玄関引戸の仕様を見直して、より便利に

枠の形状を変更でさらに施工しやすい。

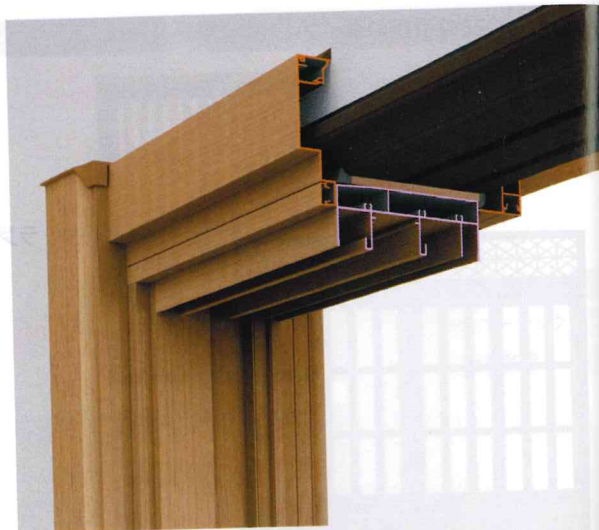
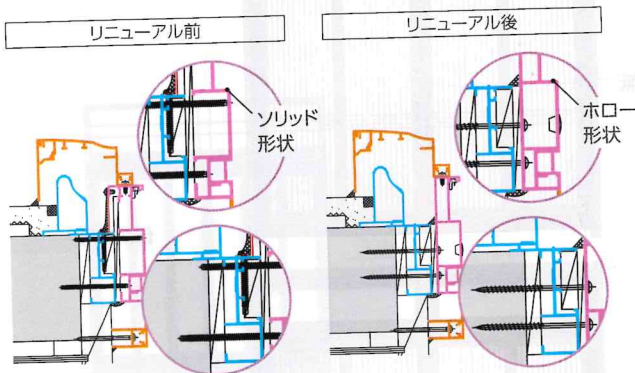
1 リニューアルポイント
 新設枠を設置する際にスペーサー等での調整がしやすいように既設枠に接する面を平滑なホロー形状に変更しました。枠の強度も上がり、設置時のしなりも軽減しています。

2 リニューアルポイント
 レール型体のステンレスカバーで下枠を覆う構造への変更で、意匠性を向上しました。

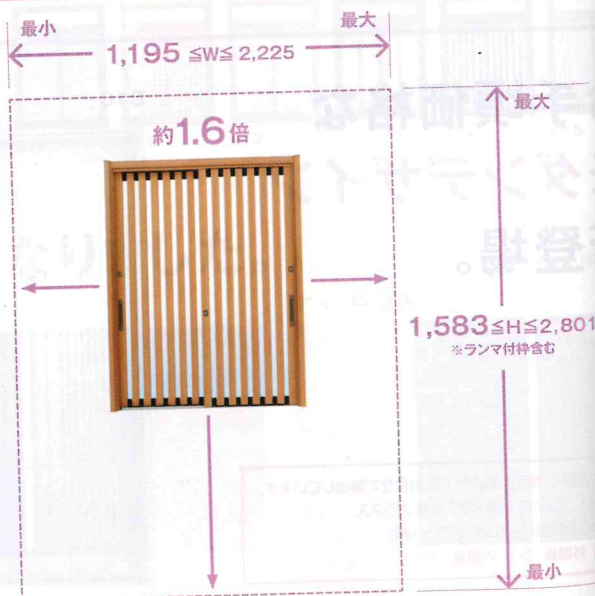
3 リニューアルポイント
 ねじ先端が切刃の「スプーンネジ」で、アルミ製枠でも木製枠でも取付可能になりました。既設枠にドリルねじで新しい枠を固定するこれまでの「既設枠固定」に加え、躯体にねじを留め付けて新しい枠を取付ける「躯体固定」に変更。よりしっかり取付けられるようになりました。
